INFORME TÉCNICO DE INSPECCIÓN AL SITIO DE DESARROLLO DEL PROYECTO

Proyecto:	URBANIZACIÓN ALTOS DEL ROSARIO		
Categoría:	I		
Promotor:	COLLADO INVESTMENT CORP.		
Representante Legal:	ARCELIO COLLADO GONZÁLEZ		
Ubicación:	Corregimiento de Llano Bonito, Distrito de Chitré, provincia de Herrera.		
Expediente No.:	DRHE-I-F-18-2020		
Fecha de la inspección:	09 de Septiembre de 2020		
Fecha del Informe:	10 de Septiembre de 2020		
Participantes	Nombre	Cargo	Institución
	Francisco Cortés	Evaluador de Impacto Ambiental	MiAmbiente – Dirección Regional de Herrera
	Arcelio Collado González	Promotor del Proyecto	Collado Investment Corp.

V. IMÁGENES:

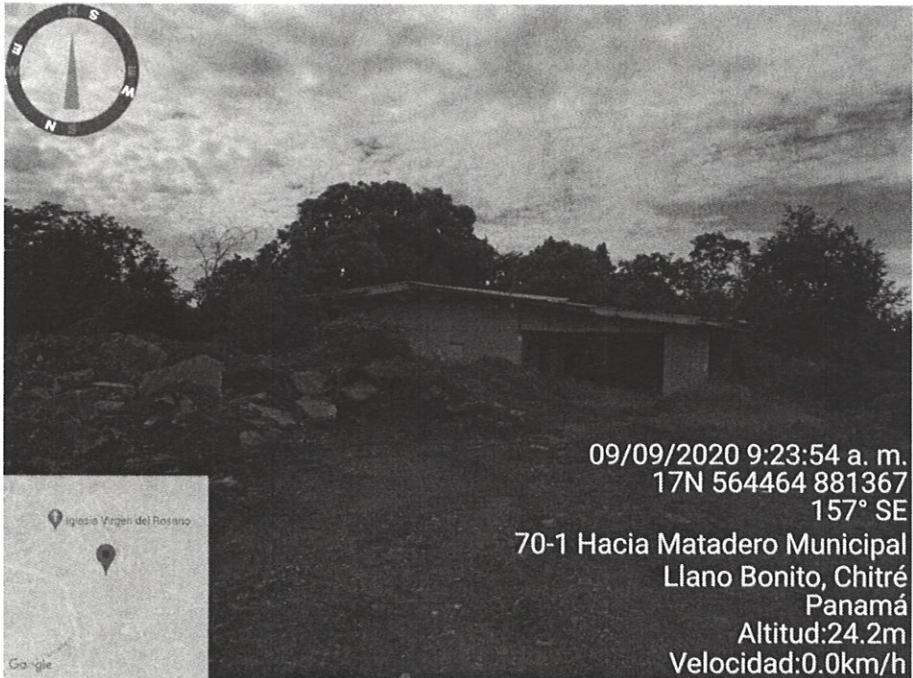
564356 E 881279 N	<div><p>09/09/2020 9:16:38 a. m. 17N 564356 881279 89° E 26-1 Manzana 060105 San Juan Bautista, Chitré Panamá Altitud:27.7m Velocidad:0.0km/h</p></div> <p>Fig. N° 2 árboles al fondo, los cuales no fueron presentados en el inventario forestal.</p>
564423 E 881239 N	<div><p>09/09/2020 9:18:08 a. m. 17N 564423 881239 78° E 26-1 Manzana 060105 San Juan Bautista, Chitré Panamá Altitud:22.9m Velocidad:0.0km/h</p></div> <p>Fig. N° 3 Vegetación existente hacia el lado este del terreno, arboles al fondo en terreno colindante</p>
